AVVISO DI SICUREZZA URGENTE VOLONTARIO – FSN20149997

OGGETTO: Azione di follow up per Strumento d'applicazione p/ZipFix™ p/sterno: Cambiamenti nella Tecnica Chirurgica Operatoria

Descrizione Prodotto	Codice Prodotto	Numeri di Lotto
Strumento d'applicazione p/ZipFix™ p/sterno	03.501.080	Tutti gli strumenti della 1 ^a Generazione (Lotti precedenti al 8100630)

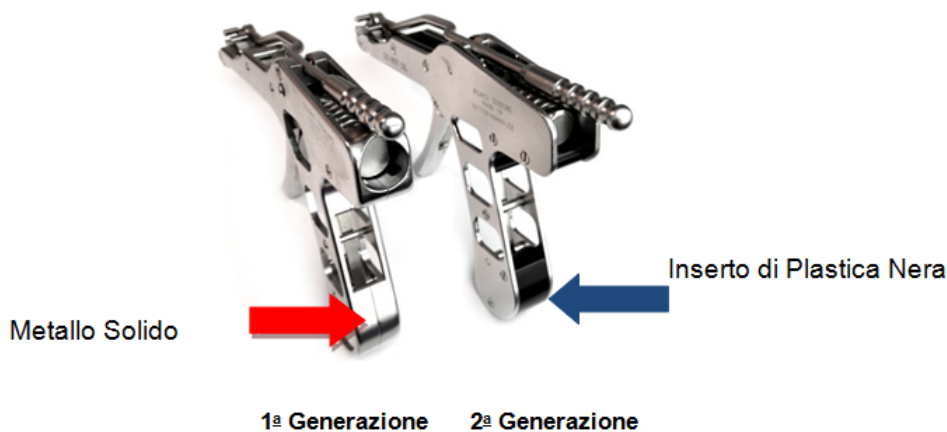
NOTA: Questo problema riguarda solo lo Strumento d'applicazione p/ZipFix™ p/sterno di 1ª Generazione. Lo strumento di 1ª Generazione è distinguibile grazie alla presenza dell'intera impugnatura in acciaio inox. Riferirsi alle figure di sotto per gli strumenti di 1ª e 2ª Generazione.

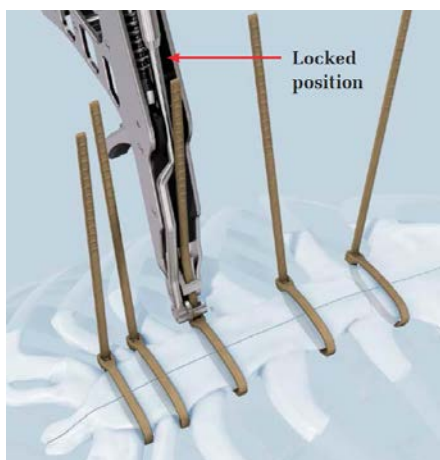
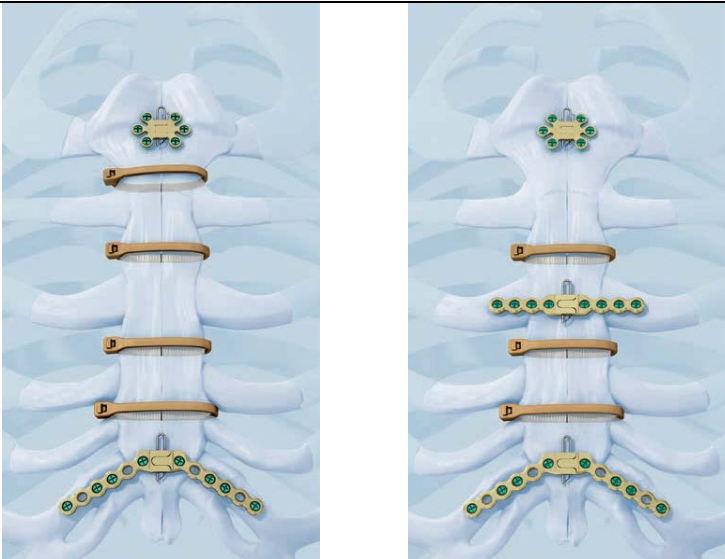
Tabella Tecnica Chirurgica Operatoria Aggiornata per lo Sternal ZipFix™			
Nuova Versione		Versione Precedente	
Versione: 036.000.285 AE Data: 03/2014	pagina	Versione: 036.001.285 AD Data: 10/2012	pagina
<p>Parte: Surgical Technique Capitolo : Surgical Technique Sezione: 7 Remove excess material</p> <p>Questo capitolo è nuovo ed è stato scritto per assicurare di evitare il taglio sotto tensione. Nuova formulazione aggiunta:</p> <p style="color: red;">“Warning: The tensioning trigger must be completely released before and during implant cutting. Cutting the implant while tensioning with the application instrument could compromise the implant lock and lead to implant failure. Do not cut the implant under tension.</p> <p style="color: red;">...The excess material can also be removed with a wire/pin cutter.”</p>	14	<p>“Ensure the cutting lever is in the locked position.</p> <p>Precaution: The trigger must be released before and during cutting. Do not cut under tension.”</p>	14

<p>Nuovo: Il dettaglio dell'immagine mostra la posizione della leva di taglio bloccata e sbloccata. Una freccetta indica “Locked position”.</p>	14		14

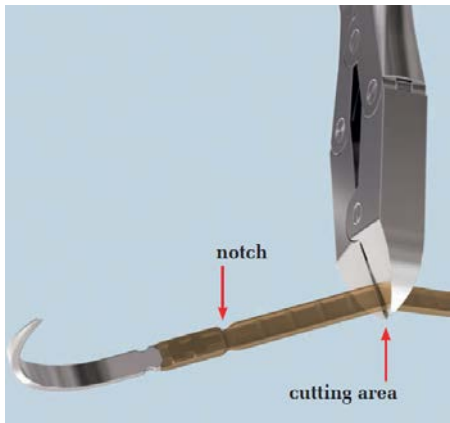
Tabella Tecnica Chirurgica Operatoria Aggiornata per lo Sternal ZipFix™			
Nuova Versione		Versione Precedente	
<p>Capitolo: Surgical technique Sezione: 5 Secure Sternal ZIPFIX implants</p> <p>Nuovo: “Repeat for the remaining ZIPFIX. Remove forceps, if used.”</p> <p>Il seguente testo è stato aggiunto con lo scopo di enfatizzare che non deve esserci taglio sotto tensione: “Prior to insertion of the cut end, ensure the ZIPFIX is properly oriented such that the toothed surface contacts the sternum.</p> <p>Avoid excessive force when tightening implant. Do not use forceps to tighten implant. Damage resulting from excessive force or forceps may cause implant failure.”</p>	12	“Stainless steel needles must be removed before closing the Sternal ZipFix implants to avoid damage to the locking head.”	11
<p>Capitolo: Surgical technique Sezione: 6 Tension Sternal ZIPFIX implants</p> <p>Nuovo: Vengono fornite istruzioni dettagliate sulla relazione tra tensione e taglio: “The cutting lever is locked when the lever is snapped into the latch.</p> <p>Insert the cut end of the implant into the front portion of the application instrument and slide the application instrument down to the locking head.</p> <p>If required, the ZIPFIX can be tensioned again to achieve the desired stability.</p> <p>Warning: Do not cut the implant until all implants have been fully tensioned. Implants cannot be tensioned once cut. Do not cut implants under tension.”</p>	13	“Slide the application instrument over the loose end of the implant, down to the locking head. <p>Squeeze the trigger to tension the implant. The implant should fit snugly to the bone.”</p>	12-13

Tabella Tecnica Chirurgica Operatoria Aggiornata per lo Sternal ZipFix™			
Nuova Versione		Versione Precedente	
<p>Nuovo: Panoramica che mostra l'orientamento del corretto posizionamento della leva di taglio.</p> 	13	<p>Comment: The former image didn't present the cutting lever in full size, this has been changed in the updated version in order to give optimized orientation.</p>	12
